DETERMINAZIONE DEL DIRIGENTE SERVIZIO VIA/VINCA 25 settembre 2024, n. 466

**[ID VIP 10699] - Parco eolico costituito da 13 aerogeneratori di potenza nominale pari a 6 MW, per una potenza complessiva di 78 MW, ubicato nel Comune di Cerignola (FG), incluse le opere di connessione alla RTN e integrato con un sistema di accumulo di 40 MW.**

**Proponente: GLH1 S.R.L.**

**ID\_VIP 10699**

Figura 2 – Individuazione degli aereogeneratori di progetto su cartografia rispetto alla presenza di impianti fotovoltaici (buffer 2Km) e eolici autorizzati e/o in fase di autorizzazione nell'area buffer 10 km - dati FER -

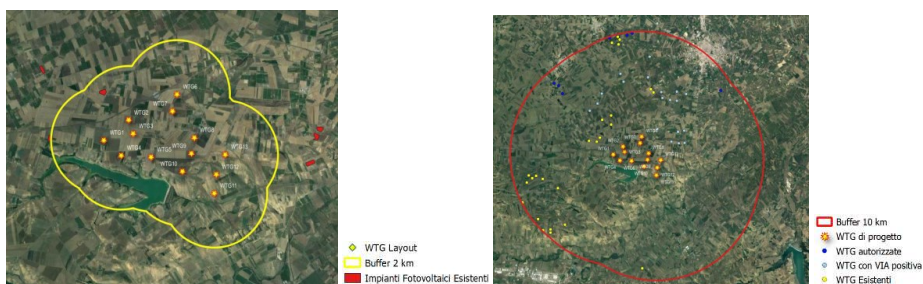
- **Lett. a)** – Nell'area in esame non sono presenti impianti che utilizzano già la stessa fonte energetica e l'impianto si configura come nuova realizzazione. La Figura 2 inquadra l'impianto eolico in progetto rispetto alle installazioni attualmente realizzate, cantierate e sottoposte a iter autorizzativo concluso positivamente come da Linee Guida della Regione Puglia, nel buffer di 2Km e 10 km.

Figura 4– Verifica compatibilità aerogeneratori su cartografia PPTR

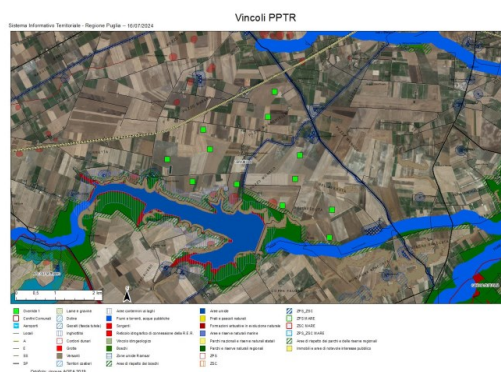
- ❖ **L'idoneità dell'area potrà essere affermata ai sensi dell'art.20 co.8 lett. c-quater).**
- ❖ **Le torri di progetto sono esterne alle aree tutelate ai sensi del D.Lgs. 42/2004 e al buffer di 3 km dai beni culturali e alle aree ex art. 136 del D.Lgs. 42/2004.**

Dall'analisi della documentazione cartografica, si evince che gli aerogeneratori, con relative piazzole e nuova viabilità, la Stazione Elettrica di Utenza, esistente, non interessano i Beni Paesaggistici di cui all'art. 134 del D. Lgs. 42/2004 e gli Ulteriori Contesti ai sensi dell'art. 143 co. 1 lett. e) del Codice.

Figura 6 – Carta essenze di pregio e carta uso del suolo con messa in evidenza degli aerogeneratori WTG01 e WTG10

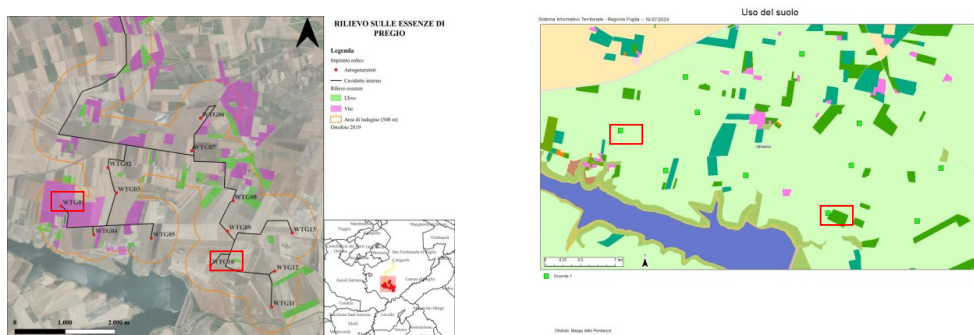
- d) **il progetto non prevede** il riutilizzo di aree già degradate da attività antropiche.
- e) l'impianto è **integrato** nel contesto delle tradizioni agroalimentari locali e del paesaggio rurale. Per quanto riguarda l'uso del suolo, la Carta Uso del Suolo consente di individuare l'esistenza o meno di aree ancora dotate di un rilevante grado di naturalità, al fine di valutare la pressione antropica in atto, ovvero il livello di modificazione ambientale già posto in essere dall'azione antropica sull'ambiente naturale originario, sia in termini quantitativi che qualitativi. Dall'analisi della Carta dell'Uso del Suolo, si evince che l'impianto eolico ricade totalmente in un comprensorio destinato a **seminativi irrigui**, per la produzione di cereali e colture arboree come uliveti e vigneti. Nella carta delle essenze di pregio, fornita dal proponente, il **WTG01 sembrerebbe ricadere in un vigneto** mentre, dalla verifica della carta dell'uso del suolo, il WTG 10 pare ricadere in un uliveto.

6. Il suolo occupato è classificato come seminativi irrigui per la produzione di cereali e colture arboree come uliveti e vigneti a eccezione del WTG01 che ricade in un vigneto e il WTG10 che ricade in un uliveto. Nell'area buffer di 500 m intorno agli aerogeneratori di progetto e del cavidotto, è stata rilevata la presenza di numerosi impianti di ulivo, vite e frutteti di vario genere per i quali non è verificabile la classificazione di pregio della produzione.

Figura 9 – Essenze di pregio nell'area di indagine - uliveti e vigneti ricadenti nel buffer di 500 m da ogni aerogeneratore -

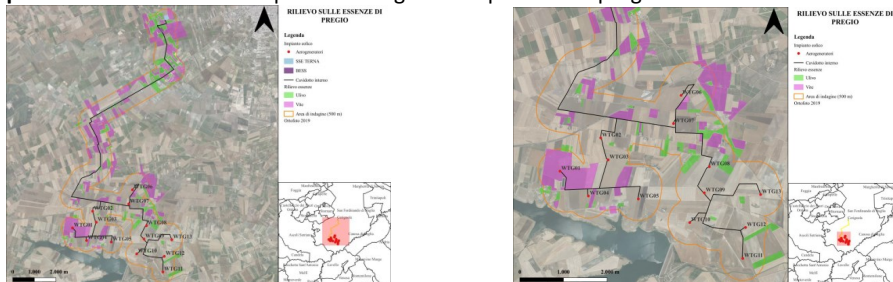
Nel comune di Cerignola sono presenti rispettivamente 15 prodotti tra DOP e IGP. Gli uliveti presenti in questo areale possono concorrere alla produzione di olio extra – vergine d'oliva DOP "Dauno" (D.M. 17/01/2012). I vigneti di Cerignola possono concorrere alla produzione del vino DOP "Rosso di Cerignola" e al prodotto ortofrutticolo IGP Uva di Puglia. Nell'area di 500 m intorno agli aerogeneratori di progetto e del cavidotto, è stata rilevata la presenza di numerosi impianti di ulivo, vite e frutteti di vario genere. Dalla documentazione in atti è emerso che l'area di progetto non ricade direttamente in aree per le produzioni agricole di pregio ad eccezione dell'aerogeneratore WTG 1 il quale sembrerebbe ricadere in un vigneto e dell'aerogeneratore WTG 10 il quale sembrerebbe ricadere in un uliveto.

Il proponente dichiara che si può affermare che l'impianto eolico proposto nel comune di Cerignola **potrebbe interferire** con le produzioni agricole di particolare pregio.
